**Véhicules utilitaires lourds**

<b>Objet</b>	Correction de la connexion du signal de recul au connecteur Farid Aftermarket
<b>Modèle</b>	Véhicules H476/H566 F-Line avec fonction Farid
<b>Abstrait</b>	Ce document décrit la transmission correcte du signal de recul dans les véhicules F-Line équipés de la fonction Farid.

**Figure 1 : Modification appliquée**

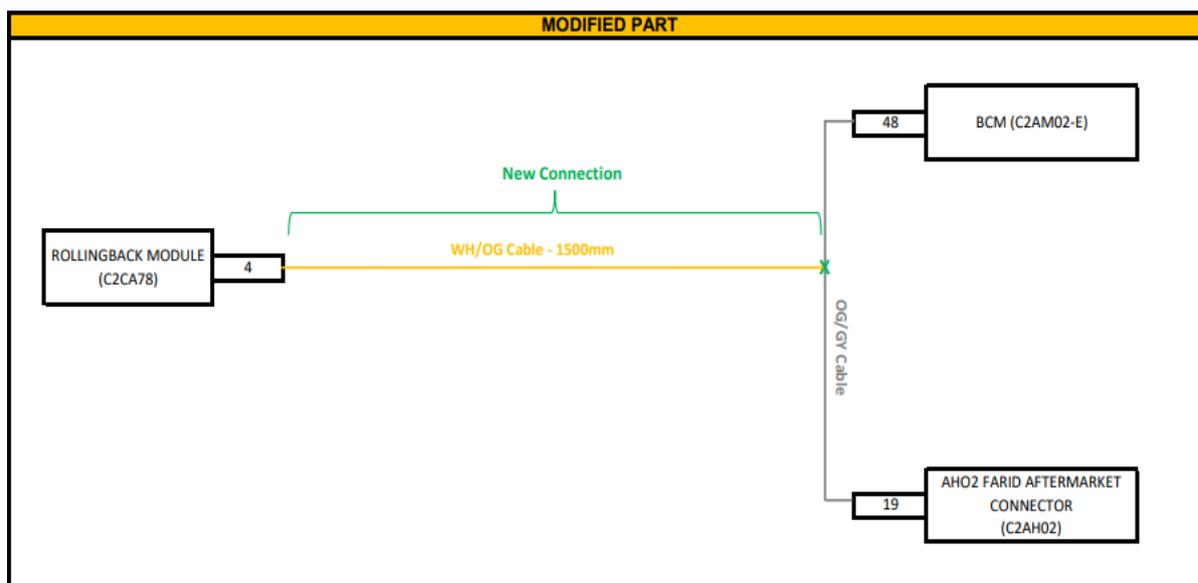
Pour les véhicules F-Line équipés de la fonction Farid et arrivant au centre de service, le signal de retour doit être correctement transmis à la broche 19 du connecteur Farid aftermarket (C2AH02) via un câblage approprié. Une épissure est réalisée au point de connexion entre la broche 48 du connecteur BCM (C2AM02-E) et la broche 19 du connecteur de recharge Farid (C2AH02). La broche 4 du connecteur du module Rolling Back (C2CA78) est ensuite connectée à cette épissure. Cette configuration est illustrée à la figure 1.
